## Keuringsverslag van een elektrische laagspanning- en zeer lage spanningsinstallatie

### NIET CONFORM

Straatnaam	Avenue Jean Dubrucq
Huisnummer	118
Busnummer	1er Droite
Postcode	1080
Gemeente	Molenbeek-Sint-Jan
Land	België

Afbeelding schakel- en verdeelbord:

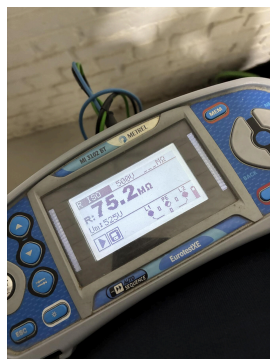
I1.01 Eéndraadschema van de installatie is niet aanwezig. (Boek 1 Afdeling 2.12 - 2.13 en 3.1.2)

I1.03 Situatieschema van de installatie is niet aanwezig. (Boek 1 Afdeling 2.12 - 2.13 en 3.1.2)

I3.08 Een demonteerbaar aansluitstuk (aardingsonderbreker) moet steeds gemakkelijk bereikbaar zijn. (Boek 1 Onderafdeling 5.1.5.1. en 5.4.3.5.)

I5.01 De aanduiding van de stroomkringen en/of apparatuur, aansluitklemmen, enz dient aangebracht of vervolledigd te worden. (Boek 1 Onderafdeling 3.1.3.1. en 3.1.3.3.A. en 5.1.6.1)

I5.02 Elke elementaire stroombaan moet met een hoofdletter aangeduid worden. Elk lichtpunt, contactdoos, moeten genummerd worden in volgorde gezien vanaf de beschermingsinrichting tegen overstroom. (Boek 1 onderafdeling 3.1.2.1.)

I5.14 De nominale spanning dient duidelijk vermeld te worden op een oordeelkundig gekozen plaats. (Boek 1 Onderafdeling 3.1.3.3.)

N17 De aardspreadingsweerstand kon niet gemeten worden. Deze dient bij voorkeur kleiner te zijn dan 30ohm.
